改善箇所説明図 ③

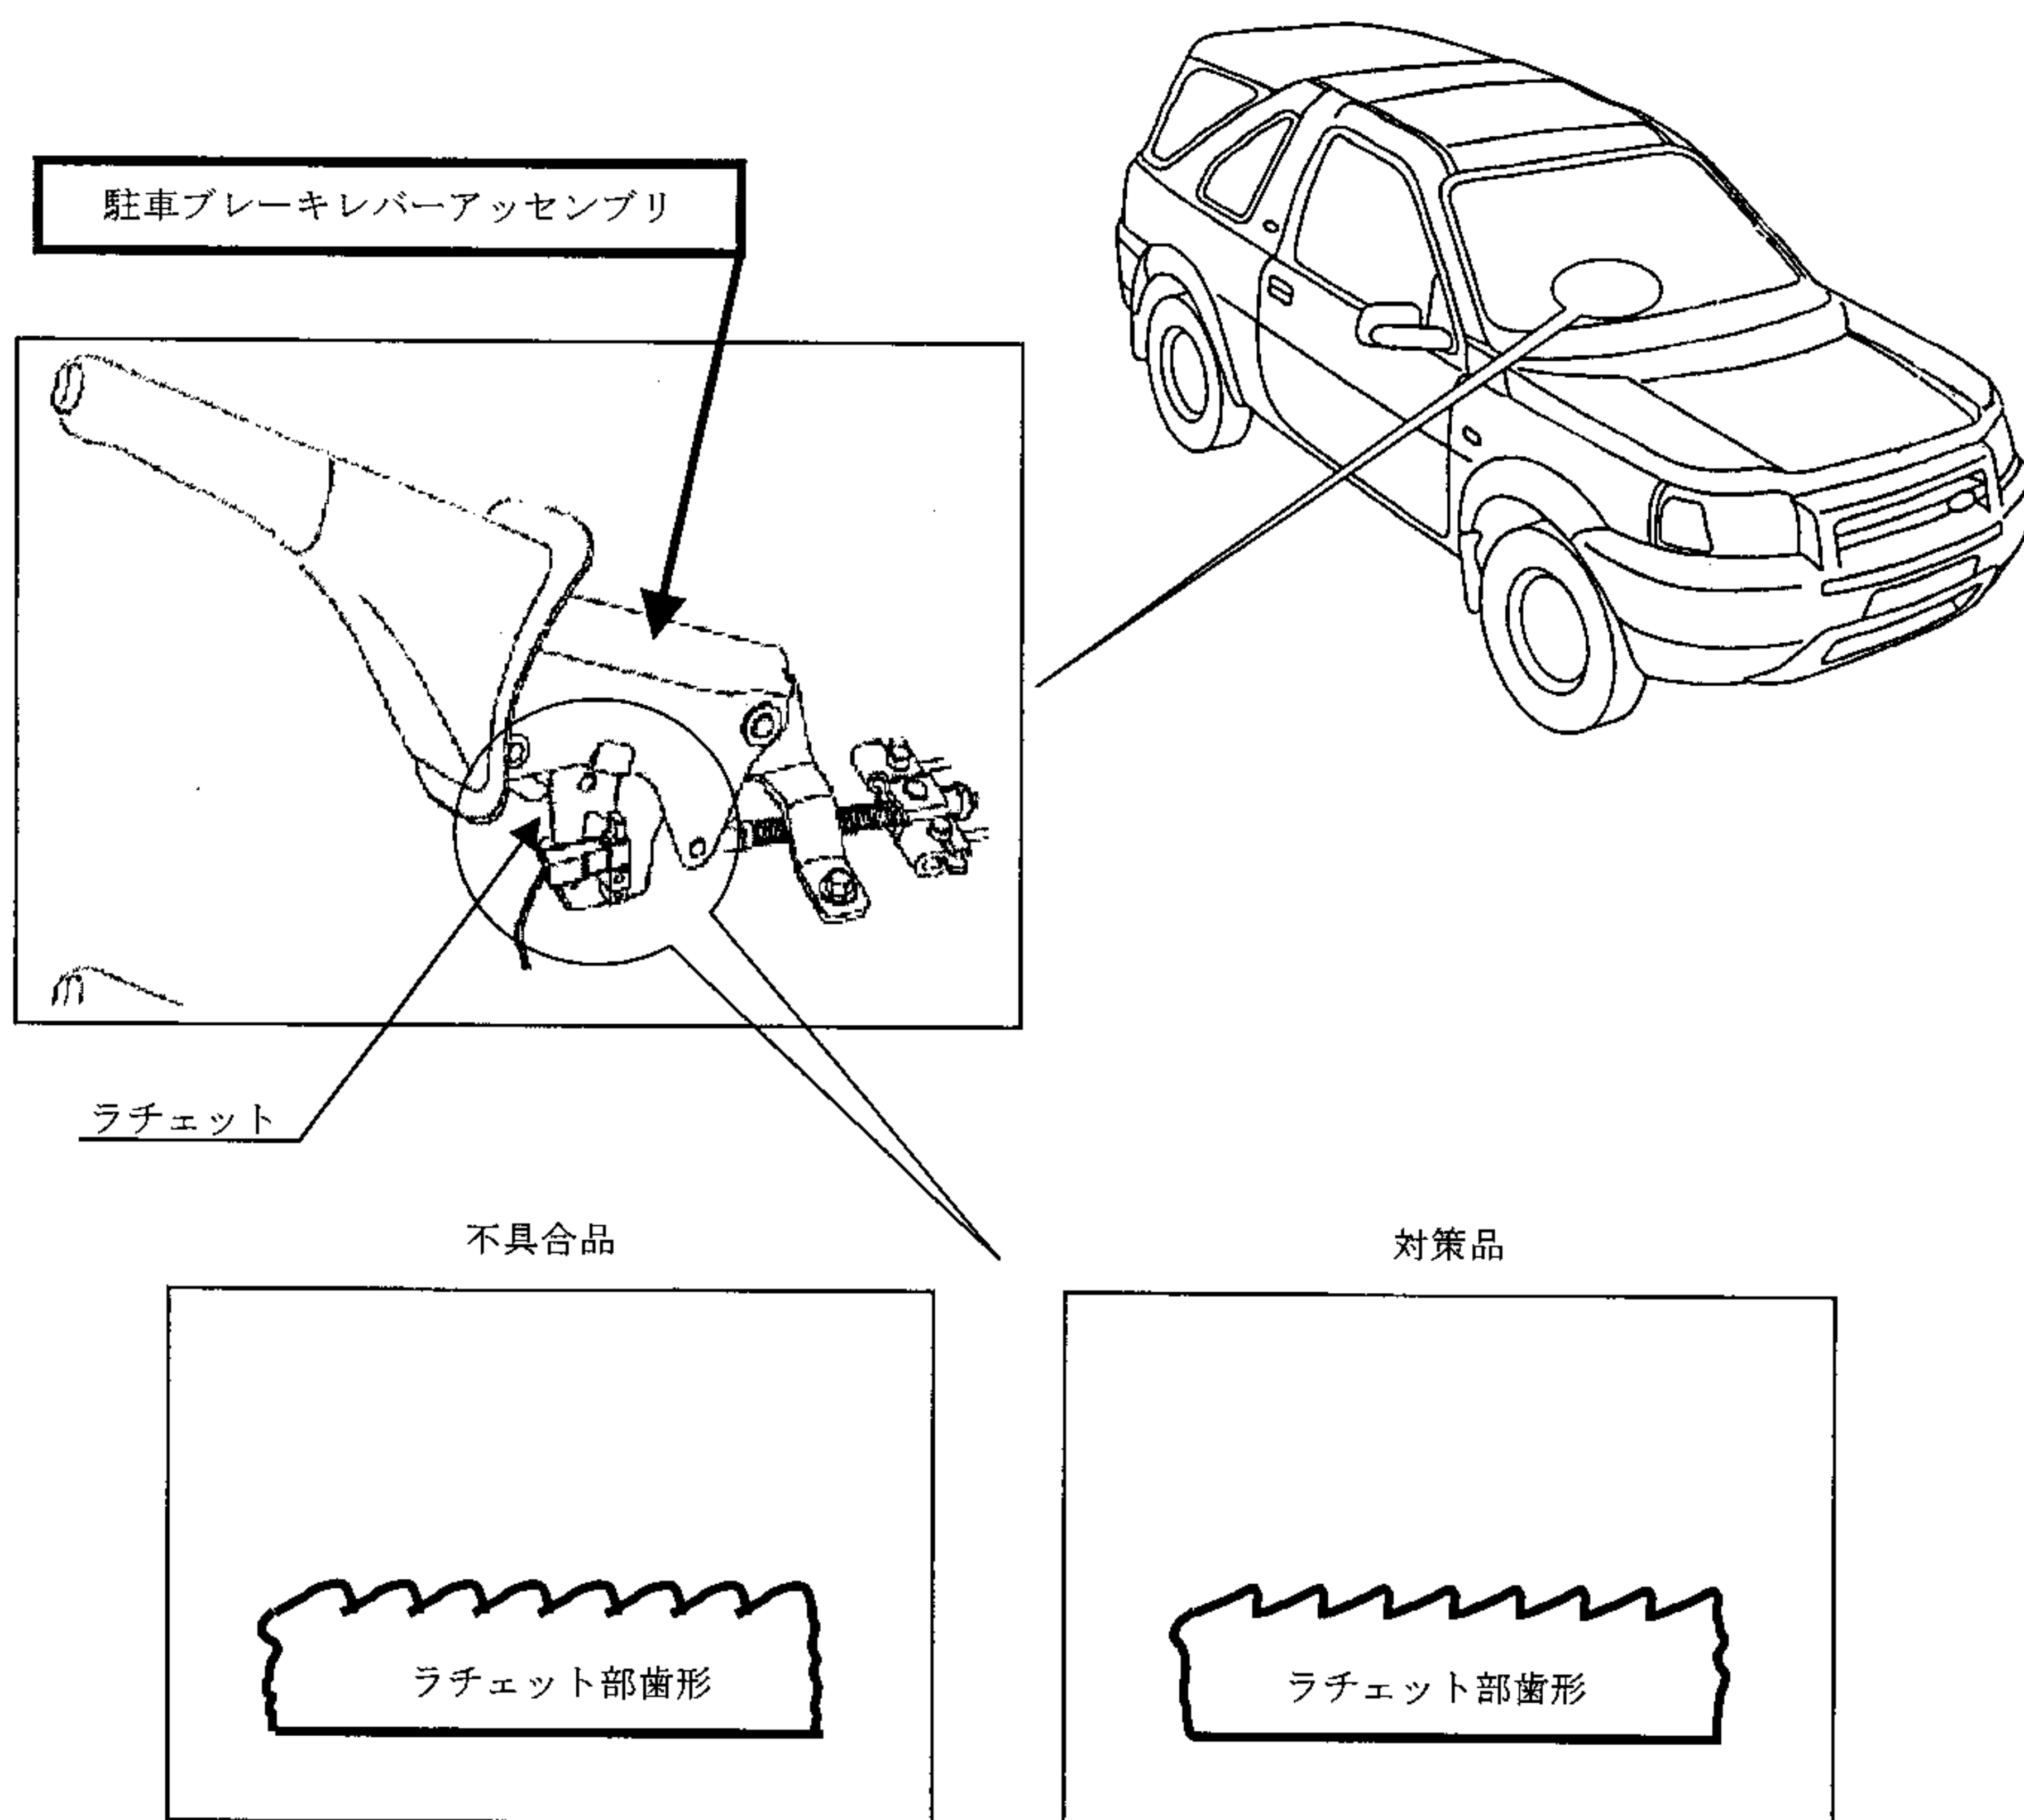
基準不適合発生箇所

駐車ブレーキにおいて、ブレーキレバーのラチェットの形状が不適切なため、当該ラチェットの噛み合いが浅く、そのままの状態で使用を続けると、レバー操作によるラチェットの摩耗により噛み合わなくなり、駐車ブレーキが解除されるおそれがある。

※ 当該ラチェットの形状を見なおし（歯角度、歯先形状）、耐摩耗性を向上させる。

改善の内容

全車両、当該駐車ブレーキレバーアッセンブリを対策品と交換する。
